CASA ÁNGEL · ESTRUCTURA · CASOS DE REVISIÓN · 7/7

CASA ANGEL

EST-REV-07

Caso 25 · Solape / unión inconsistente en elementos estruc 1:75

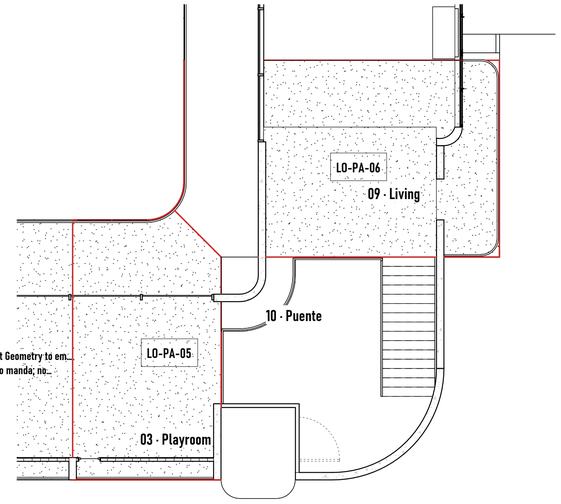
Observación: Highlighted walls overlap. One of them may be ignored when Revit finds room boundaries. Use Cut Geometry to em...
Propuesta: Revisar en planta y corte: unir o recortar (Cut/Join Geometry) solo después de validar cuál elemento manda; no...
Sin corrección geométrica (pendiente de aprobación).

Caso 26 · Solape / unión inconsistente en elementos estruc 1:75

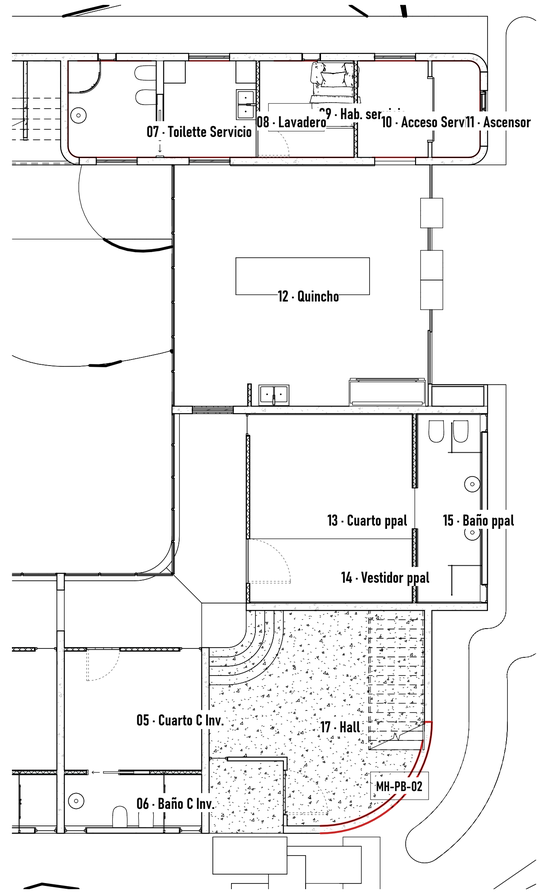
Observación: Highlighted floors overlap.
Propuesta: Revisar en planta y corte: unir o recortar (Cut/Join Geometry) solo después de validar cuál elemento manda; no...
Sin corrección geométrica (pendiente de aprobación).
